株式会社タカチ電機工業

製品仕様変更のご案内

この度、プロテクター付アルミケース『AWPシリーズ』及びシリコンプロテクター『AWSPシリーズ』が仕様変更となりますのでご案内申し上げます。

該当スペーサー

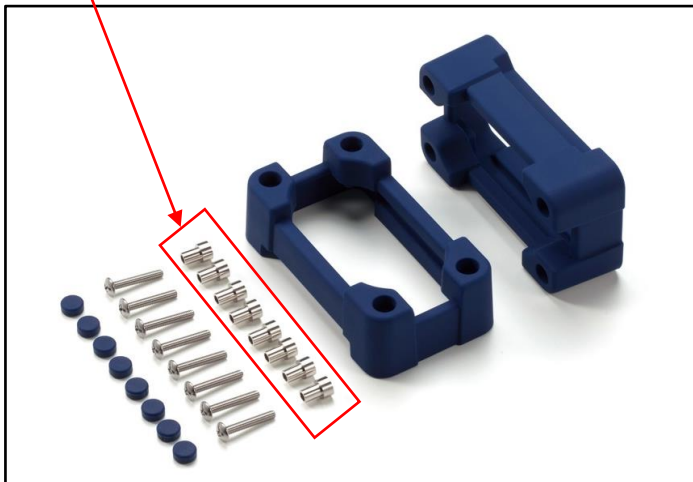
- 仕様変更対象型番：AWPシリーズ及びAWSPシリーズ
※詳細型番は別途エクセルデータにてご参照ください。
- 仕様変更内容：スペーサーの形状及び材質の変更

従来品の形状

材質：真ちゅう、表面処理：ニッケルメッキ

変更品の形状

材質：POM、色：乳白色

- 防水性及び締付けトルク値の変更はございません。
- 変更理由については製品を安定して供給する為の変更になります。
- 変更日については従来品の在庫が無くなり次第、順次切り替えになります。
※弊社販売実績でサイズに応じて約4ヶ月～8ヶ月程度になります。
※今後の受注状況によっては変更時期が早まる場合がございますのでご了承下さい。
- 2019-2020総合カタログからの型番・価格の変更はございません。
